**AVIS RELATIF À LA PROTECTION
CONTRE LES EVENTUELS EFFETS NOCIFS ET NUISANCES
PROVOQUÉS PAR LES RAYONNEMENTS NON IONISANTS
GÉNÉRÉS PAR DES ANTENNES ÉMETTRICES STATIONNAIRES**

Commune : SERAING - Exploitant : PROXIMUS

Référence exploitant : 41SVL_01

Rapport n° 3548 / 2023

Figure 1 : Vue en plan des lieux de séjour et des points de contrôle

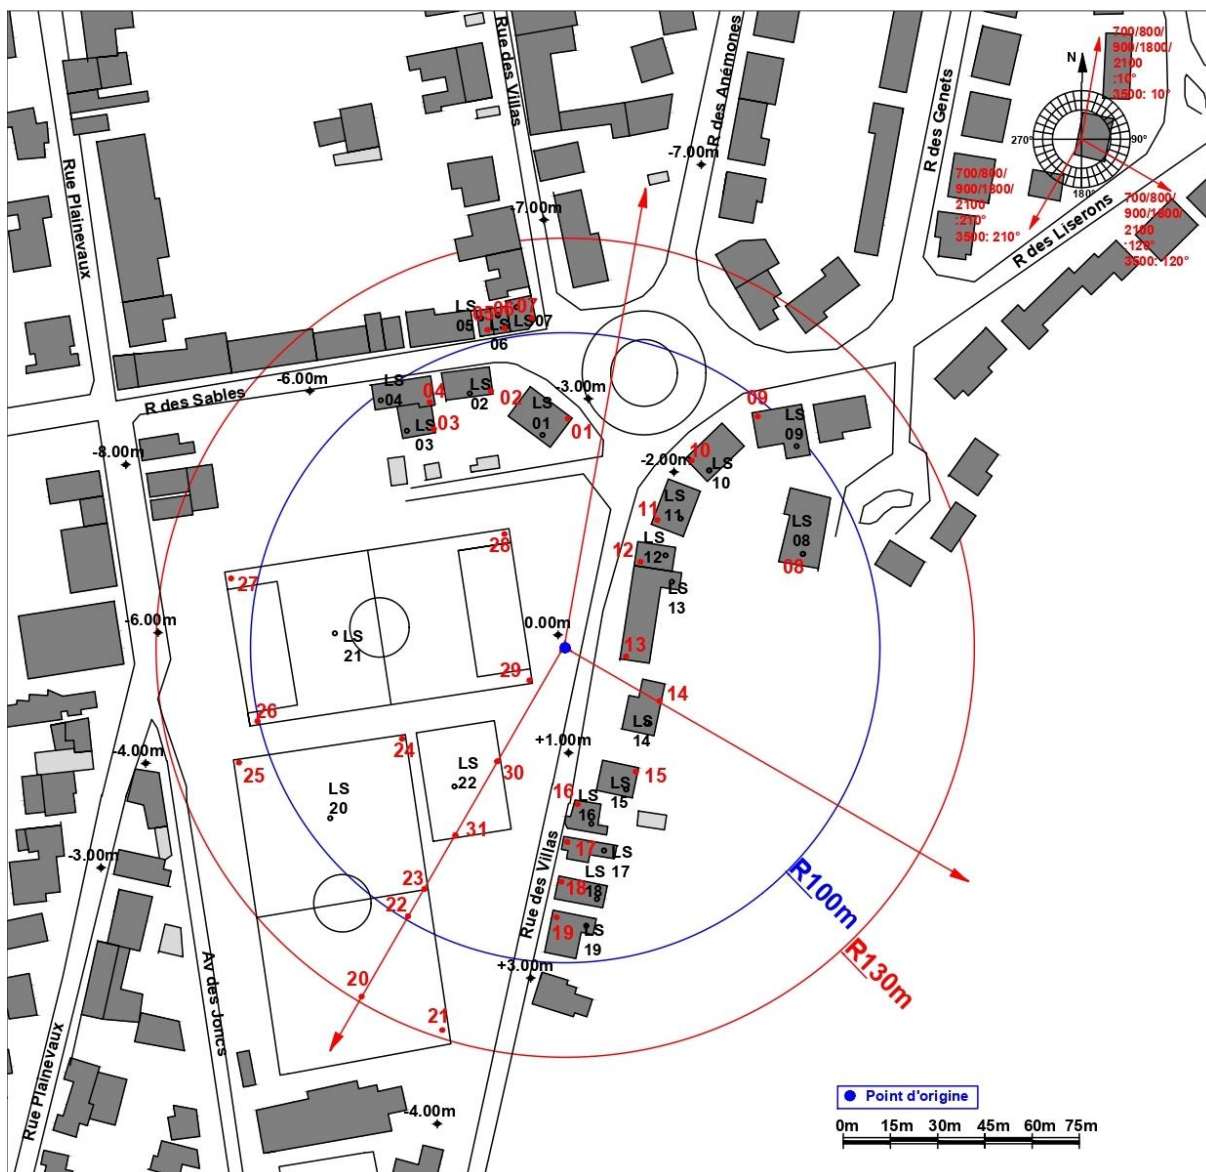
- le numéro du point de contrôle repris sur un des plans de la figure 1;
- le numéro du LS dans lequel se trouve le point de contrôle de la 1^{ère} colonne ;
- l'atténuation d'obstacle prise en compte pour le calcul de l'indice d'exposition dans le LS ;
- le résultat du calcul de l'indice d'exposition.

N° point de contrôle	LS	Atténuation (dB)	Indice d'exposition relatif à la limite par installation IE_i
23	LS20	0,0	0,688
22	LS20	0,0	0,599
16	LS16	3,0	0,596
17	LS17	3,0	0,446
20	LS20	0,0	0,385
31	LS22	0,0	0,354
21	LS20	0,0	0,350
18	LS18	3,0	0,343
19	LS19	3,0	0,268
1	LS01	3,0	0,223
7	LS07	3,0	0,209
10	LS10	3,0	0,208
6	LS06	3,0	0,198
2	LS02	3,0	0,175
9	LS09	3,0	0,170
5	LS05	3,0	0,167
25	LS20	0,0	0,159
26	LS21	0,0	0,138
30	LS22	0,0	0,119
8	LS08	3,0	0,109
4	LS04	3,0	0,106
29	LS21	0,0	0,081
14	LS14	3,0	0,078
24	LS20	0,0	0,063
15	LS15	3,0	0,058
11	LS11	3,0	0,047
27	LS21	0,0	0,046
12	LS12	3,0	0,043
13	LS13	3,0	0,040
28	LS21	0,0	0,038
3	LS03	3,0	0,021

En ce qui concerne les antennes de l'installation mentionnées dans le tableau 1, la distance maximale à laquelle la limite pourrait être atteinte, à l'extérieur, est égale à 83,4 m. S'il n'y a pas de LS à une distance inférieure, les antennes respectent forcément la limite d'immission.

Dans le cas des LS situés à l'intérieur des bâtiments, une atténuation d'obstacle est prise en compte et il en résulte que la distance maximale à laquelle la limite pourrait être atteinte se réduit à 59,0 m.

Figure 2 : Vue en plan des installations d'antennes dans un rayon de 300 mètres autour de l'installation faisant l'objet de la demande d'avis

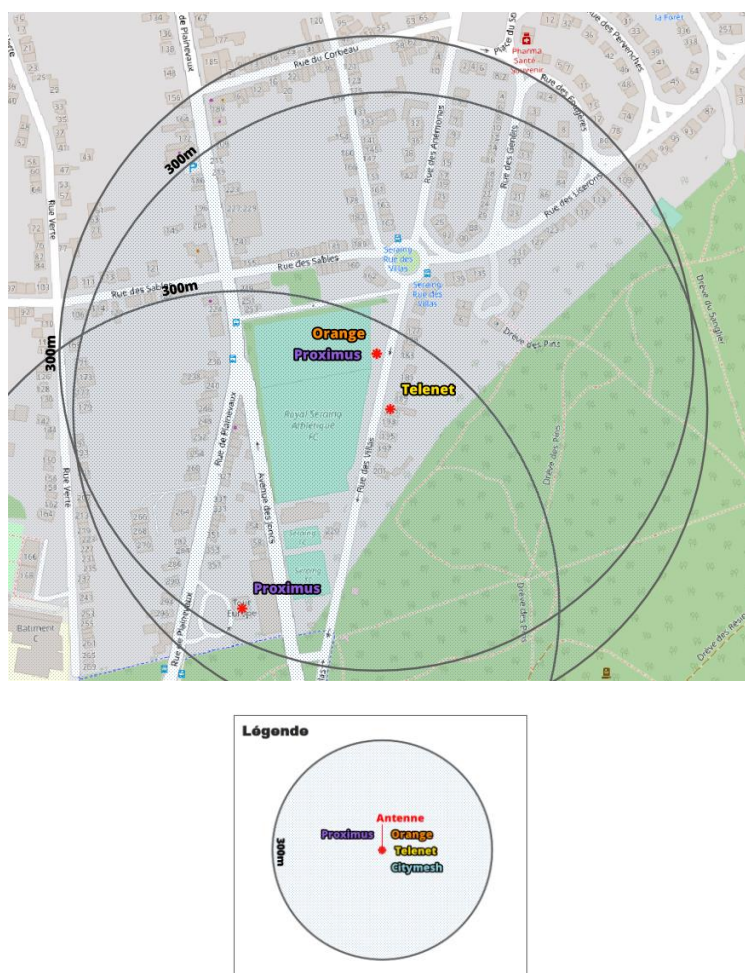
Le plan en projection verticale de la figure 2 indique la localisation des antennes actives éventuelles visées par le décret et situées dans un rayon de 300 mètres autour de l'installation référencée dans le paragraphe 2. Les données de localisation de ces antennes et les avis correspondant sont accessibles via le cadastre en ligne des antennes émettrices stationnaires⁶.

Compte tenu du nombre d'installations localisées dans la figure 2, il apparaît que l'intensité du rayonnement électromagnétique généré, dans les lieux de séjour situés à proximité de l'installation référencée dans le paragraphe 2, par l'ensemble des antennes émettrices stationnaires de l'ensemble des exploitants du même site d'antennes émettrices stationnaires respecte la limite fixée à l'article 4, § 2 du décret.
